日本機械学会 発電用原子力設備規格 設計・建設規格 (JSME S NC1-2020)、材料規格 (JSME S NJ1-2020)、溶接規格 (JSME S NB1-2020) 及び設計・建設規格 事例規格 発電用原子力設備における「応力腐食割れ発生の抑制に対する考慮」(JSME S NC-CC-002 (改定) -2) に関する技術評価書 (案)

(第5分冊)

原子力規制委員会

4. 4 SCC 事例規格 2022

Figure 12: SCC initiation test results

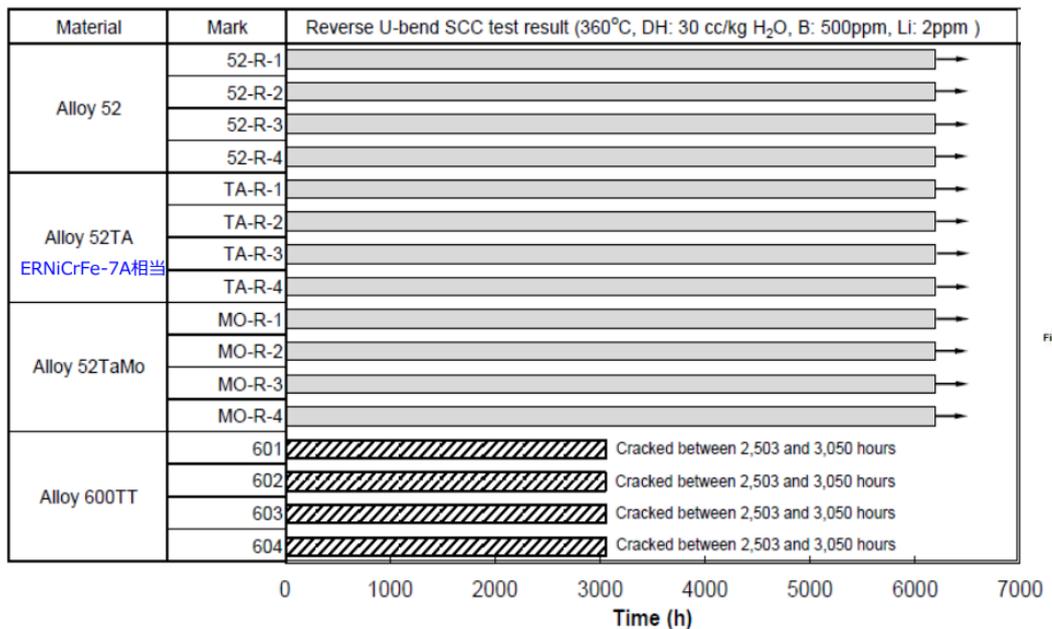
日本機械学会は、SCC 発生試験の結果として FONTEVRAUD 9 の文献¹¹を引用し、ERNiCrFe-7 と ERNiCrFe-7A の PWSCC 発生特性は同等としている¹²。

文献は6,191時間（9ヶ月弱）の試験結果であるが、その後の長時間試験結果について、日本機械学会は次のように説明している¹³。

現時点では、FONTEVRAUD 9 で引用している文献に記載の 6191 時間以上のデータはございません。ただし、690 合金、152 合金、52 合金等の耐 PWSCC 性の高い材料は、PWSCC が発生しないため、SCC 進展試験により耐 PWSCC 性を評価することが一般的です。

なお、耐 SCC 性を向上するためには、Cr 量が影響することが一般的に知られており、従来使用している ERNiCrFe-7 と同量の Cr を含有する ERNiCrFe-7A は、ERNiCrFe-7 と同等の耐 SCC 性を有するものと考えられます。ERNiCrFe-7 の耐 PWSCC 性については、事例規格 解説図 XX-2212-5 に記載しているとおり、360℃ の温度加速した条件下で 8 万時間以上の定荷重 SCC 試験を実施し、PWSCC が発生していないことを確認しております。

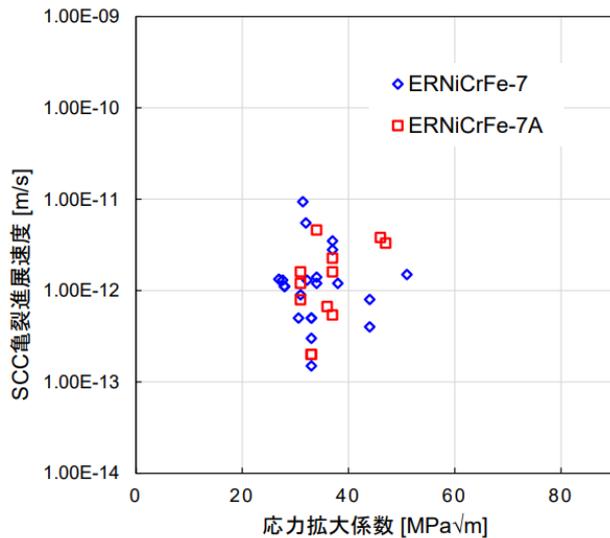
日本機械学会は、SCC 進展特性に関して、国内知見によれば ERNiCrFe-7 系は定荷重試験により SCC 進展が確認できないとしている。他方、EPRI¹⁴の MRP-386¹⁵によれば有意な進展が示されている。国内と米国における試験条件及び材料の差異について、日本機械学会は次のように説明している。

(独)原子力安全基盤機構の平成 16 年度「高経年化対策関連技術調査等 (ニッケル基合金応力腐食割れ (SCC) 進展評価手法の調査研究) に関する報告書」(平成 17 年 7 月)によれば、当時の定荷重試験では、ERNiCrFe-7 系の明確な PWSCC 進展は確認されませんでした。当時の手法は、大気中で予亀裂導入後、アルカリ環境中で粒界またはデンドライト境界の予亀裂を導入し、その後、定期的除荷 (周波数一定)を与えて定荷重試験を実施するというものでした。その後、EPRI が新たな SCC 進展試験の手法を確立し、2020 年にガイドラインが発行されました。この手法を適用することで ERNiCrFe-7 系の PWSCC 感受性が低い材料でも SCC 進展試験が可能となりました。

EPRI が開発した手法は、亀裂進展試験の初期に、PPU (Periodic Partial Unloading, 周期的な部分的除荷) と称する方法により、環境疲労の成分を交えながら亀裂先端を結晶粒界に導く処置を行っています。具体的には、周波数を徐々に下げ、かつ三角波から台形波として負荷保持時間を徐々に長くしながら、定荷重に移行させます。これにより、試験のための保守的な負荷条件を与えることで、平成 16 年当時の試験で PWSCC が進展しなかった ERNiCrFe-7 系でも SCC 進展試験が可能となりました。

図 1 厚板継手溶接試験体

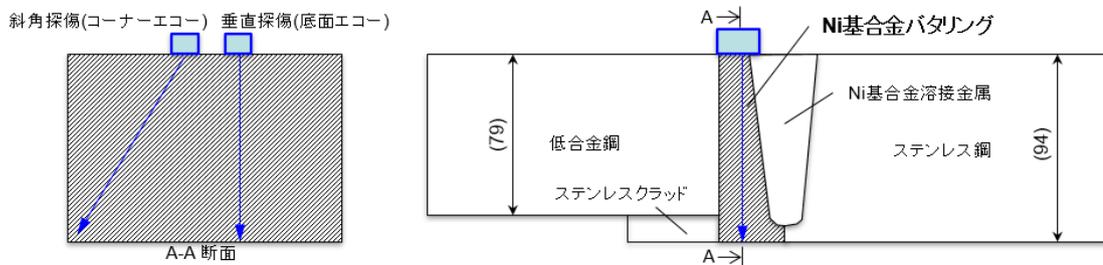
また、日本機械学会は、超音波透過性に関して ERNiCrFe-7A 系の超音波探傷試験の結果（溶接金属 7mm）を示している²³が、実機の補修溶接では 7mm を超える溶接金属が考えられる。より厚肉で複雑な形状の溶接金属部への超音波透過性について、日本機械学会は次のように説明している²⁴。

ERNiCrFe-7 および ERNiCrFe-7A を用いて製作した実機相当の厚板異材継手溶接試験体（図 1 参照）を用いて、垂直及び斜角探傷のエコーの感度差を比較した結果、表 1 に示すとおり、垂直/斜角ともに感度差はなく、超音波探傷性は同等であることを確認しています。

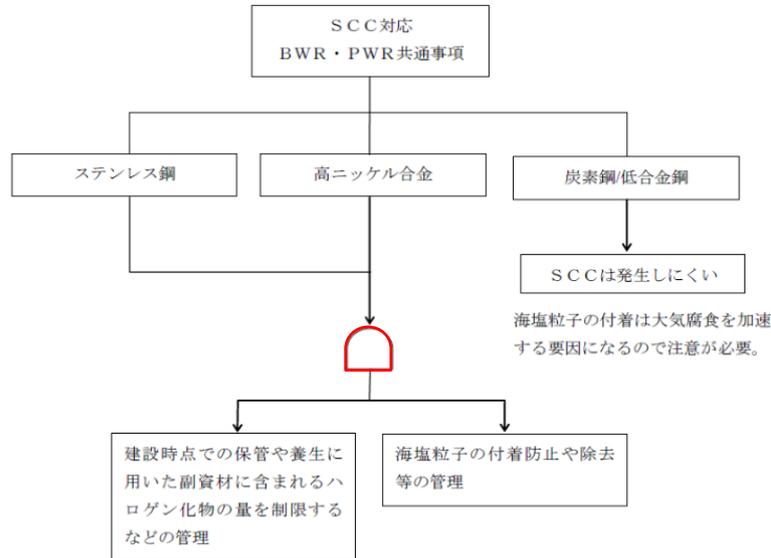
「付録 2 「SCC 対応フローチャート」に関する確認項目」の「(6) 環境に関するフローチャート」等におけるかまぼこ型の記号 (赤線) がある。

この記号は、例えば、JIS Z 8206(1982)「工程図記号」では、「原料、材料、部品又は製品が計画に反して滞っている状態を表す。」とされている。かまぼこ形の記号から「下段の2つの管理を両方とも実施したほうが良いとの意味」と理解するのは困難であり、説明を加える等明確化することを要望する。

下段の2つの管理を両方とも実施したほうが良いとの意味です。
